ブリッド株式会社
愛知県東海市東海町1-11-1
電話.(052)689-2611
ファクス.(052)689-2612

BRIDEスーパーシートレール 名称・品番・仕様変更のご案内

各タイプのシートレール 仕様変更内容

リクライニング用　MO → AO　MB → AB　MK → AK

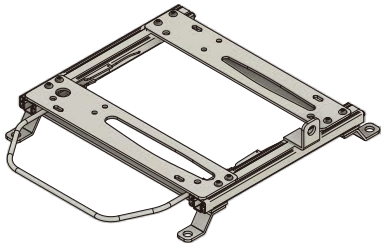
アダプターの形状を変更。
ベース側は変更なし。(新旧で互換性あり)

シートポジションは変更なし。

シート位置を前に出したい場合、
従来のY/Mフロントオフセットステーも使用可能。

HRタイプ(新規発売済み)

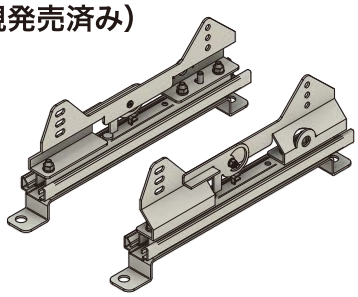
専用スライドレールを新たに採用。
従来より剛性・強度を高めたハイスペック仕様。
シートポジションはFOタイプと同等の設計。
